اطلاعیه فنی - تعمیراتی

شماره: ۵۸-۱۳۹۱

عنوان: احتمال خاموش شدن خودرو بر اثر تماس سیم سنسور اکسیژن دوم با اگزوز نوع خودرو: تندر ۹۰

بست دسته سیم روی گیربکس

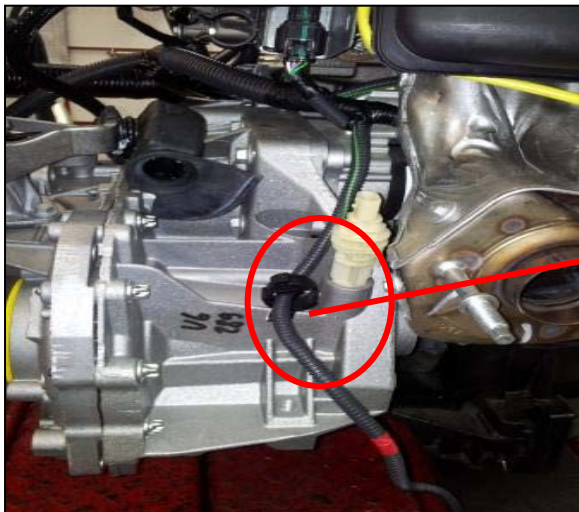
۲- مطابق تصاویر زیر سیم سنسور اکسیژن دوم به وسیله ۳ عدد بست مهار شده است لذا در صورت مراجعه خودرو با سطح آلاینده‌گی EuroIV لازم است وضعیت قرار گرفتن سیم در بست ها بررسی شده و در صورت عدم وجود بست ابتدا کل سیم از لحاظ سوختگی کنترل و در صورت مشاهده سوختگی دسته سیم موتور تعویض گردد و در صورت عدم مشاهده سوختگی فقط نسبت به نصب بست ها به شماره فنی ۰۲۵۲۴۱۲۳ و قرار دادن دسته سیم در آنها اقدام شود.

نمونه ای از آسیب وارد شده به دسته سیم در اثر تماس با اگزوز

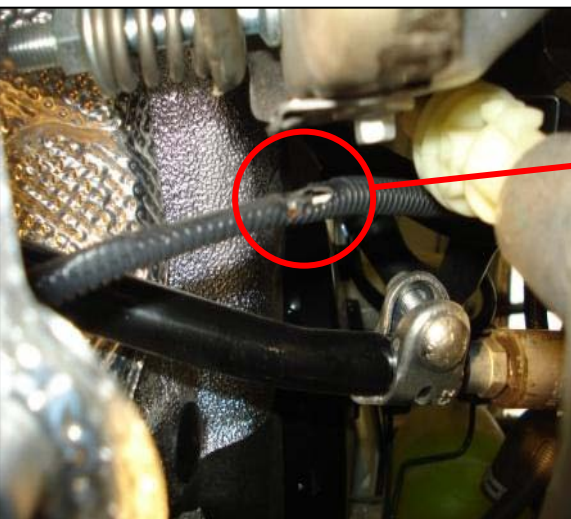
بدینوسیله به اطلاع نمایندگان مجاز پایلوت تندر ۹۰ می رساند با توجه به تغییرات مهندسی انجام شده به واسطه ارتقاء سطح آلاینده‌گی خودروهای تندر ۹۰ از EuroIII به EuroIV و افزودن سنسور اکسیژن دوم بعد از کاتالیست کانورتور، اخیراً مشاهده شده است به دلیل عدم نصب یکی از بست های دسته سیم متصل به سنسور دوم، دسته سیم با اگزوز برخورد کرده و به دلیل حرارت ناشی از اگزوز ذوب شده و موجب اتصال کوتاه و سوختن فیوز ۲۵ آمپر F2 واقع در جعبه فیوز داخل موتور و به طبع آن خاموش شدن خودرو می شود. با توجه به اهمیت موضوع از لحاظ ایمنی خواهشمند است کلیه خودروهای EuroIV که به نمایندگی مراجعه می نمایند مطابق دستورالعمل زیربررسی گردند:

فیوز ۲۵ آمپر واقع در جعبه فیوز داخل محفظه موتور

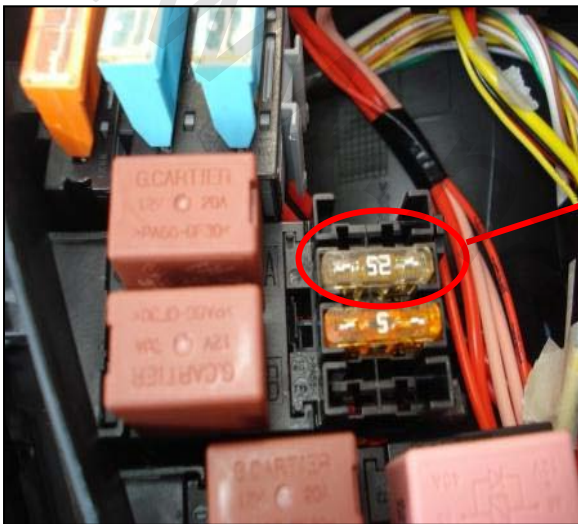
۳- در صورت مراجعه خودرو با ایراد خاموش شدن ناگهانی موتور و روشن نشدن آن و مشاهده سوختن فیوز ۲۵ آمپر جعبه فیوز واقع در محفظه موتور، موارد فوق بهدقت بررسی و نسبت به رفع ایراد خودرو اقدام نمایید.
